Etude d'impact du projet de passerelle himalayenne – lac de
Guerlédan

Mémoire en réponse à l'avis n° MRAe 2024-011752 du 8 octobre
2024

LOUDEAC
communauté

Carte 15 étude d'impact : localisation (zoom)- Tracé initial passerelle avant démarche ERC

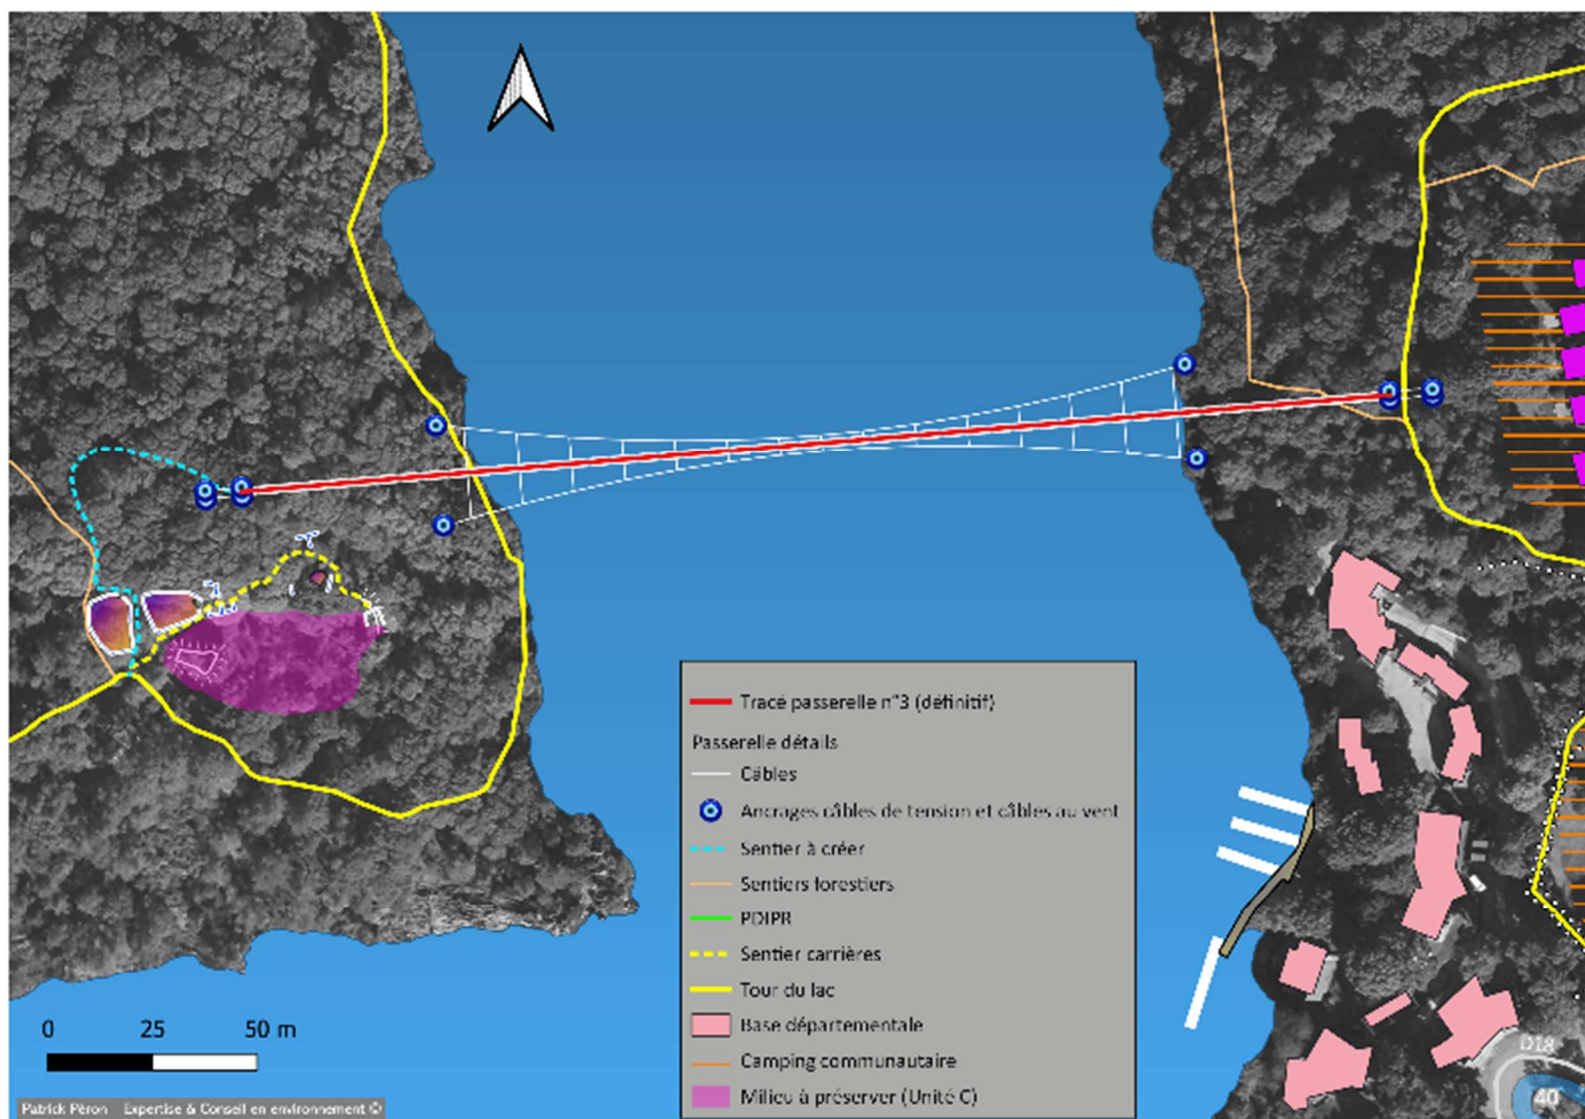
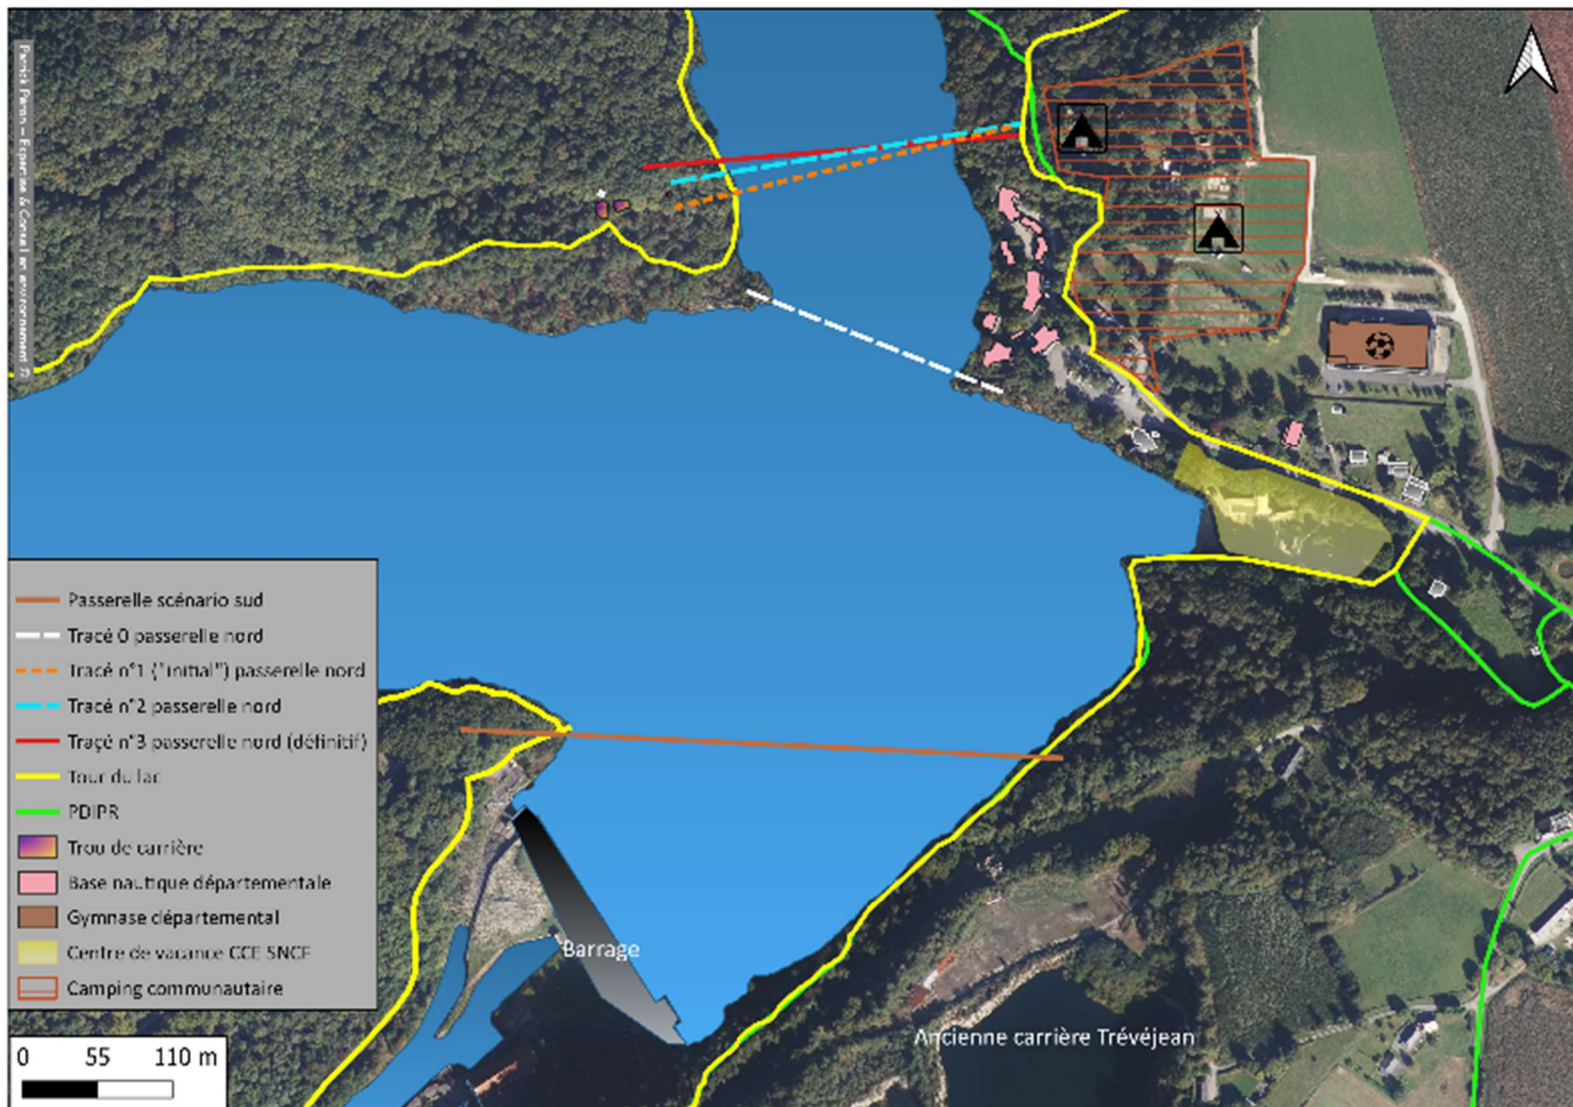
Avis MRAe : À la lecture de l'étude d'impact et de son résumé non technique, une ambiguïté persiste quant au caractère définitif du projet faisant l'objet de l'évaluation environnementale. Le tracé de la passerelle présenté sur les cartes ne correspond pas au tracé retenu pour l'étude.

Réponse : le titre de chaque carte exclut toute ambiguïté sur le tracé de passerelle présenté. A titre d'exemples, le titre de la première carte de localisation à l'échelle locale page 49 (Cartes réintégrées en fin du présent document pour mémoire) est ainsi « Localisation (zoom) - **Tracé initial** passerelle **avant démarche ERC** » alors que celle de la carte 16 est « **Tracé définitif** passerelle **après démarche ERC** » et celle de la carte 56 « **Les scénarios envisagés** » (Sur laquelle figurent les différentes implantations envisagées et celle retenue, dénommée « Tracé n°3 passerelle nord (définitif) ». Ce mode de représentation vise à illustrer la démarche ERC qui a conduit à faire évoluer le « Tracé initial » au fil des études pour aboutir au « Tracé définitif ».

Carte réponse avis MRAe 6 : itinéraires de randonnée

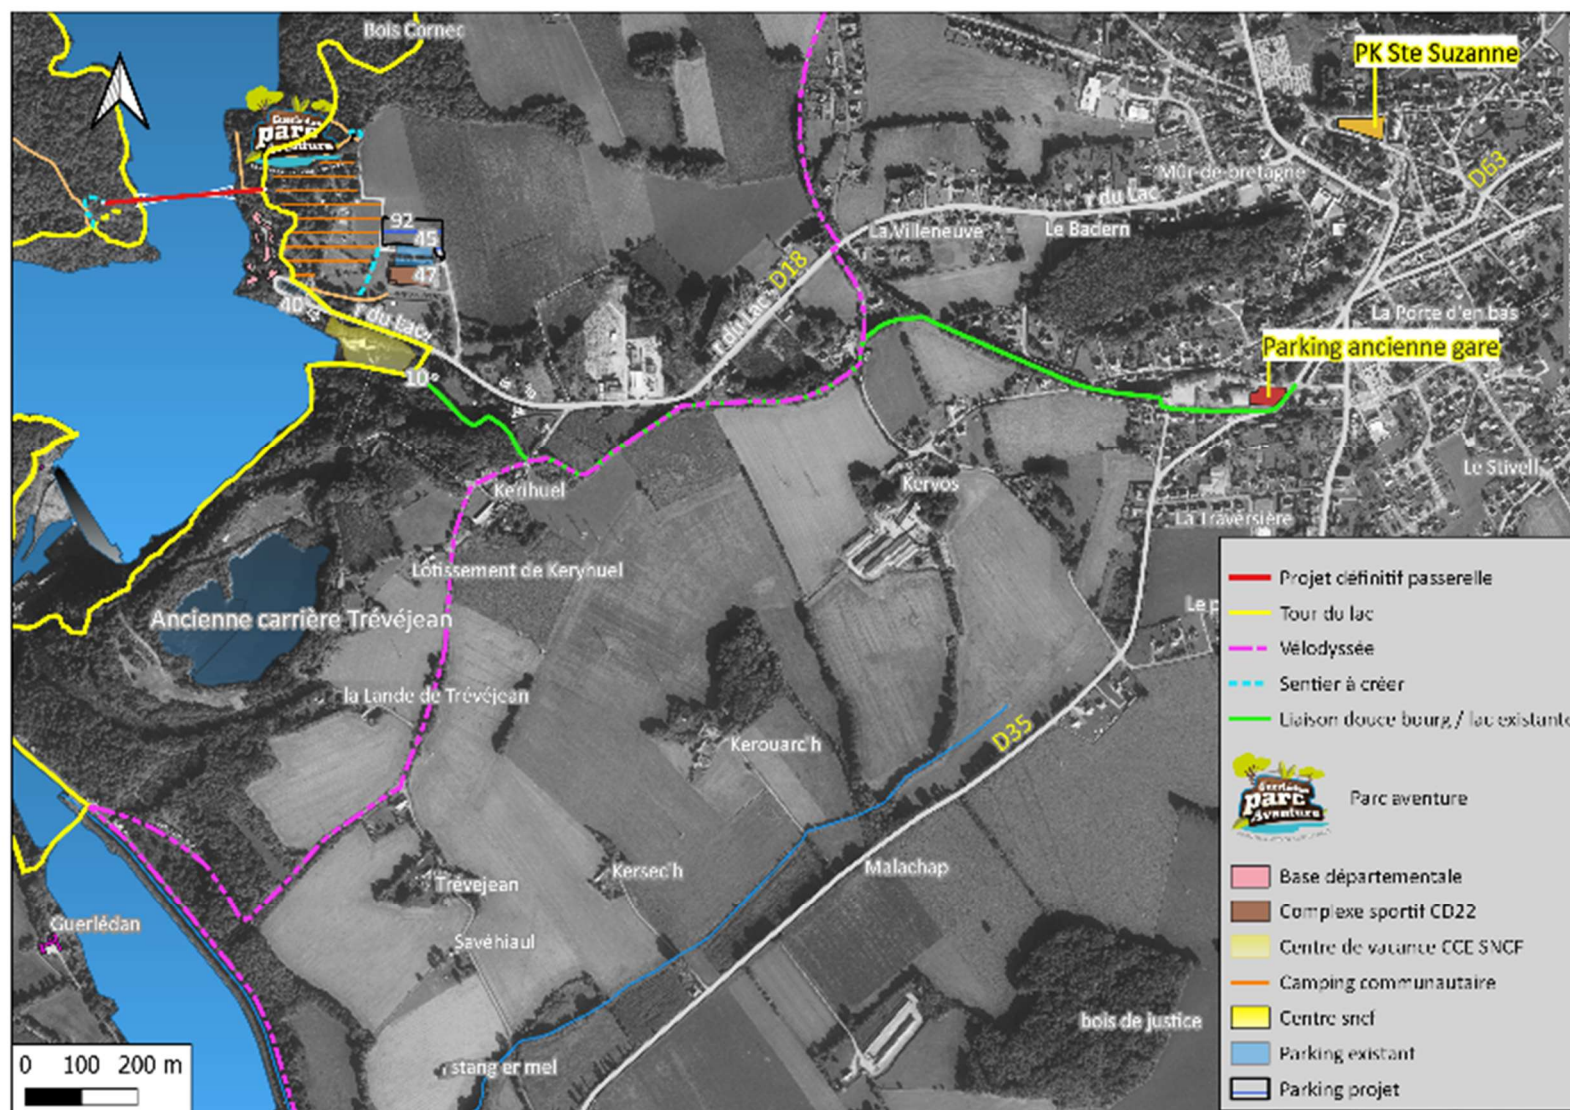
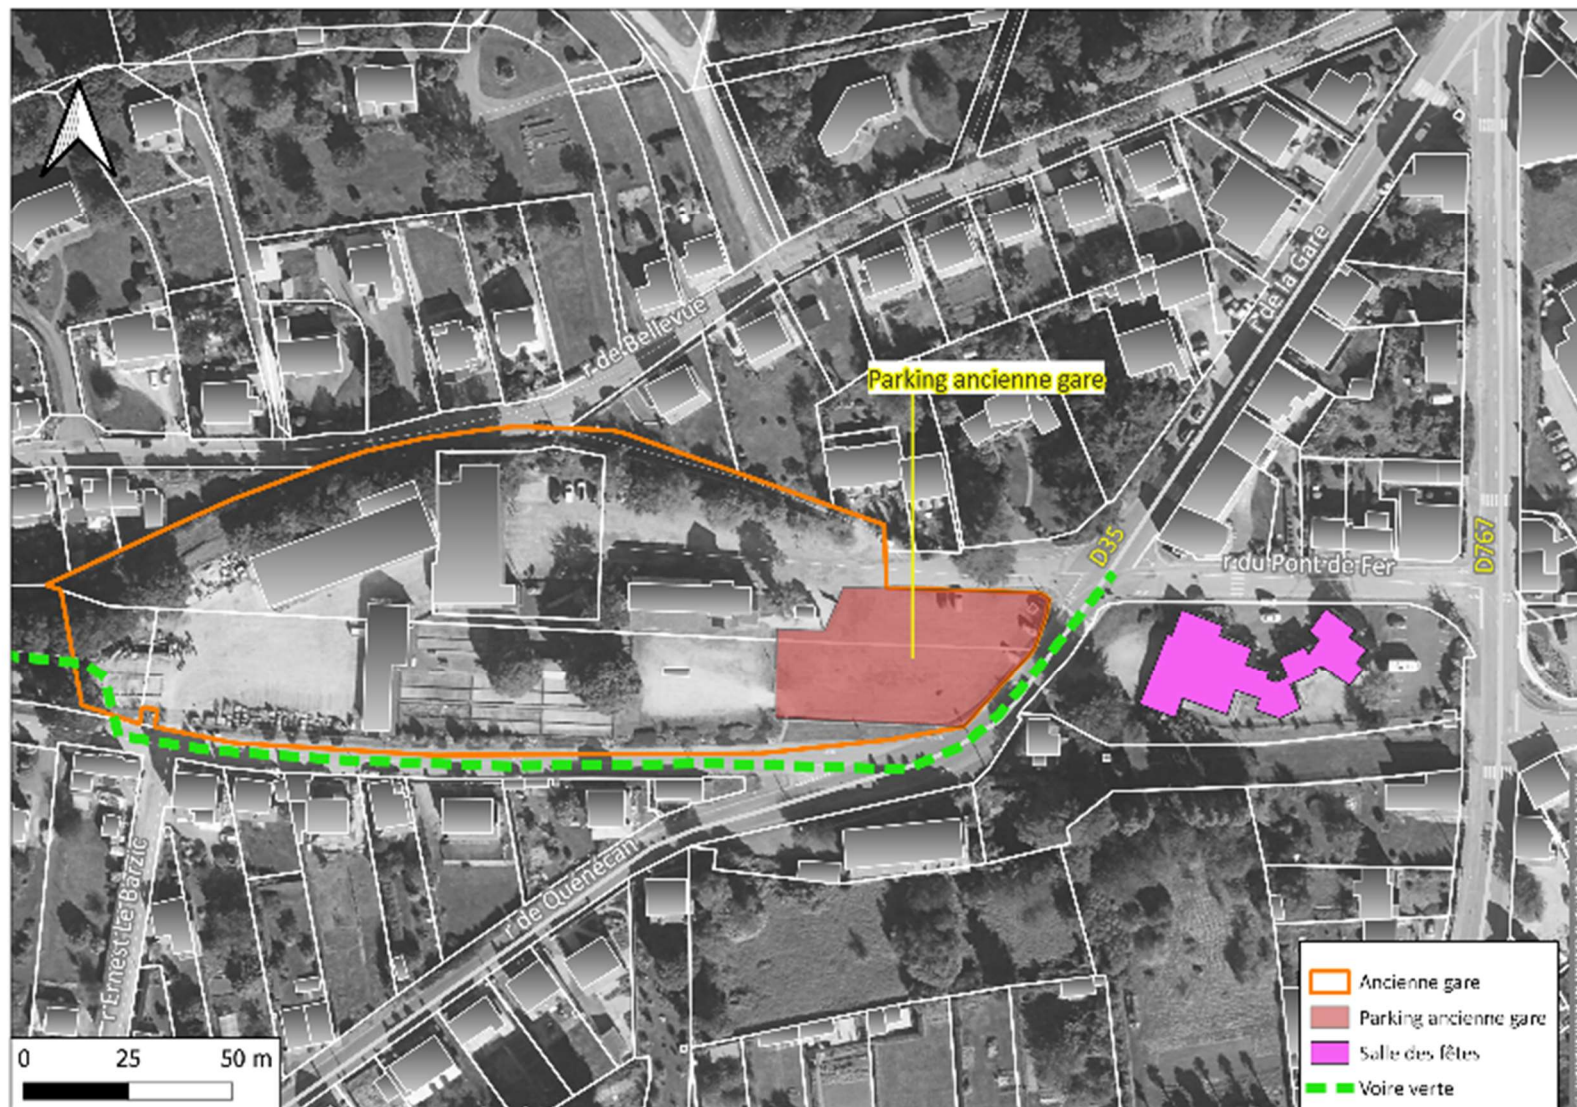
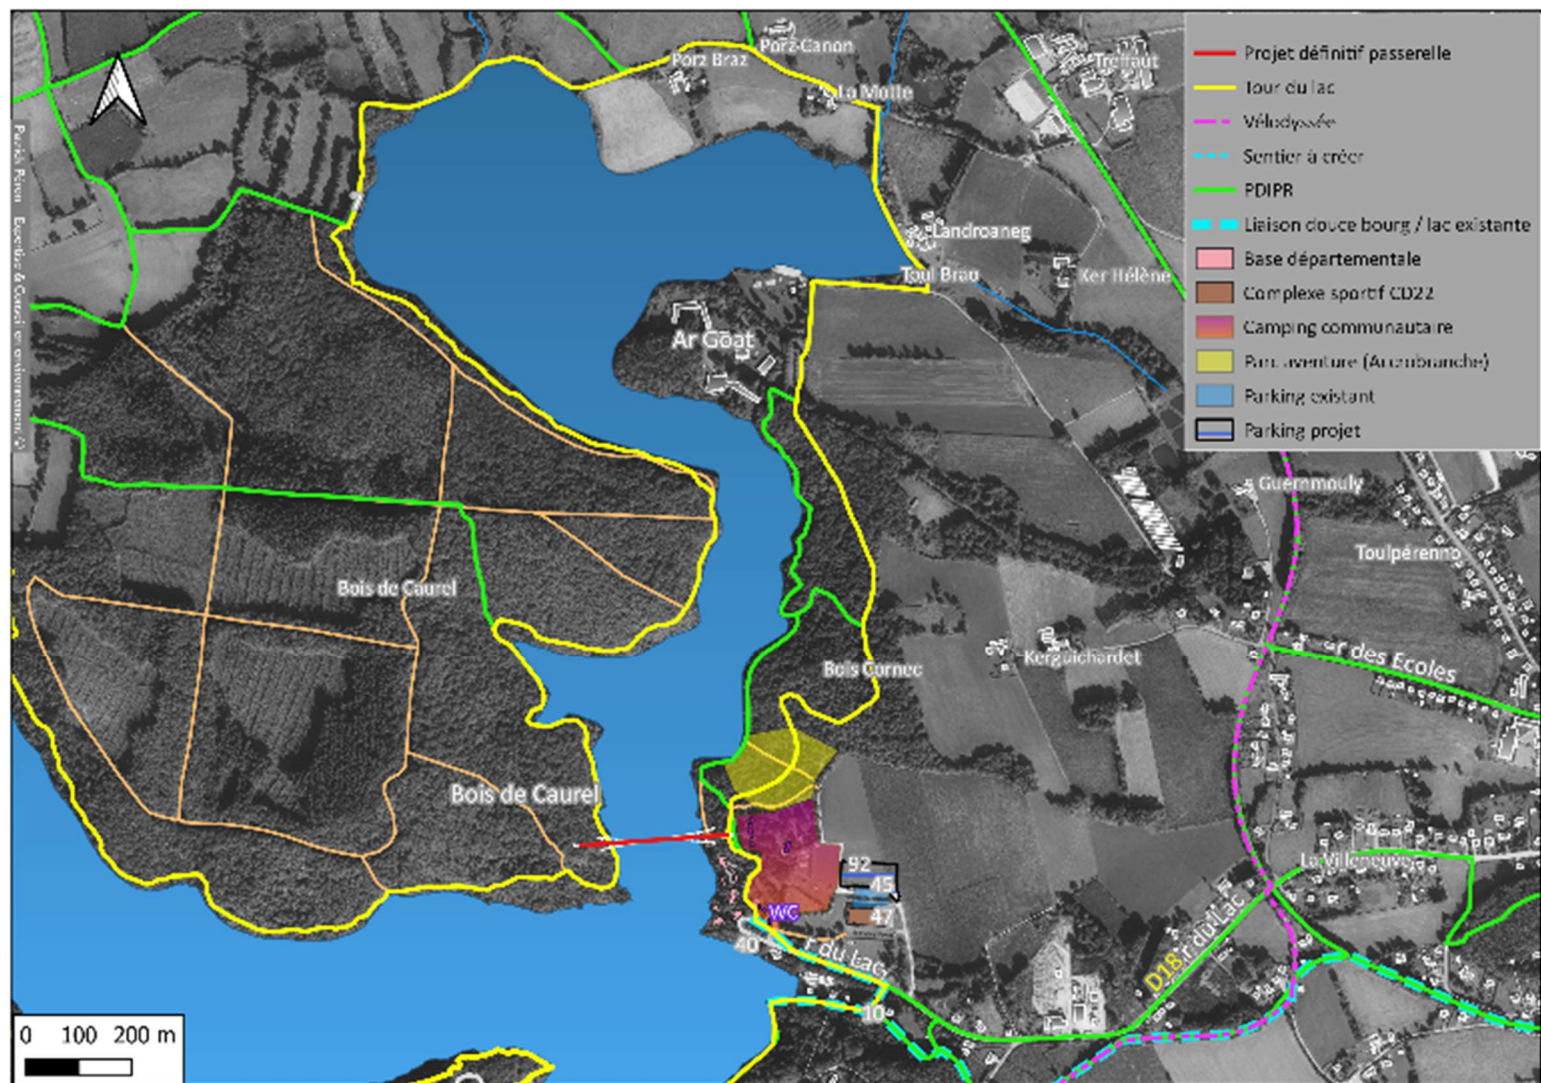
Avis MRAe : Concernant l'enjeu de développement des mobilités durables, l'état initial de l'environnement est insuffisant, le recensement exhaustif des itinéraires piétons et cyclistes existants et l'état des lieux de leur sécurisation ne sont pas présentés, ce qui ne permet pas de se prononcer sur la suite de la démarche.

Réponse : les itinéraires doux sont cartographiés pour partie dans l'état initial de l'environnement (Cartes 46 à 48). Des données figurant dans le chapitre 4.5.1 auraient en effet pu figurer dans l'état initial (Cartes 73 et 74 + Carte réponse avis MRAe 6 insérée en fin du présent document) ; Il y est indiqué que la voie verte (V406) qui rejoint la Vélodyssée puis, à partir du village de Keryhuel, le PDIPR et le Tour du lac en amont de la plage et de la future passerelle comporte seulement 2 traversées de route, à trafics limités (voies communales). Il en est de même des informations concernant l'état de certaines portions de sentiers indiquées au chapitre 4.5.1.
